**Рабочая группа по безопасности
дорожного движения**

Группа экспертов по дорожным знакам и сигналам

Пересмотр «не предусмотренных Конвенцией» знаков, включенных в систему управления дорожными знаками

Записка секретариата

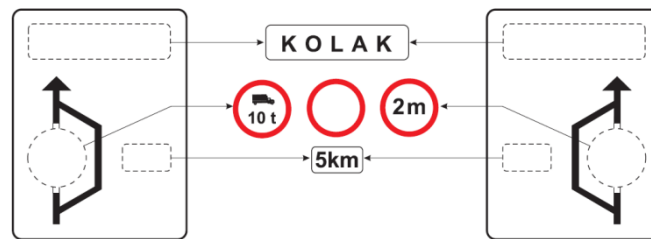
7. Например, на рисунках A, 4a и A, 4b (приложение 3) показаны не все случаи сужения дороги, предусмотренные в пункте 4 раздела A в приложении 1. То же самое относится к знаку D, 2. Однако было бы полезно проиллюстрировать под номерами A, 4a, A, 4b и A, 4c, а также D, 2a, D, 2b и D, 2c все возможные случаи сужения дороги или объезда препятствия соответственно. См. рисунки ниже.

10. **Возможное решение для рассмотрения:** предусмотреть последовательный способ определения, описания и воспроизведения знаков в Конвенции. С этой целью установить все категории и подкатегории знаков Конвенции в статье 5. Определить все эти категории и подкатегории упорядоченным образом в статьях 9–21. Описать в приложении 1 все знаки, определенные в Конвенции. Предусмотреть в приложении 3 все возможные вариации, особенно для знаков подкатегорий А, С, D, причем каждый знак должен иметь собственный номер. Для таких знаков, как E, 1 или G, 1, которые охватывают все другие знаки или обозначения: воспроизвести их в приложении 3 в качестве схем знаков, а не отдельных знаков. Хорошим примером является схема для знака объезда, предусмотренная в Сводной резолюции о дорожных знаках и сигналах (СР.2) (СР.2, стр. 20).

Образцы для подкатегории А в Конвенции Отсутствующие образцы для подкатегории D

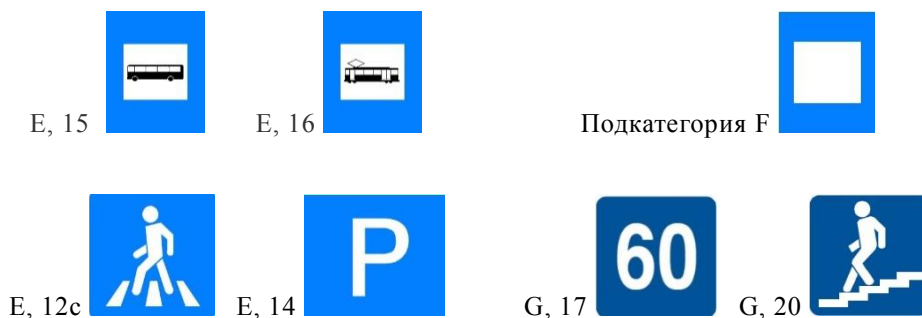
12. Например, в подкатегории А упоминаются два образца и оба образца воспроизводятся в приложении 3 к Конвенции (стоит отметить: образец Аb воспроизведен неправильно, поскольку его фон должен быть желтым, а не белым). Для подкатегории D в Конвенции упоминается два альтернативных решения: голубой фон и обозначения белого либо светлого цвета или белый фон с красной каймой и обозначения черного цвета. В приложении 3 к Конвенции воспроизводится только первое решение.

13. **Возможное решение для рассмотрения:** если имеется более одного образца или альтернативного решения (например, для подкатегорий А и D), следует предусмотреть рисунки для обоих образцов/альтернативных решений либо

же проанализировать вопрос о том, следует ли в Конвенции предусматривать альтернативное решение.
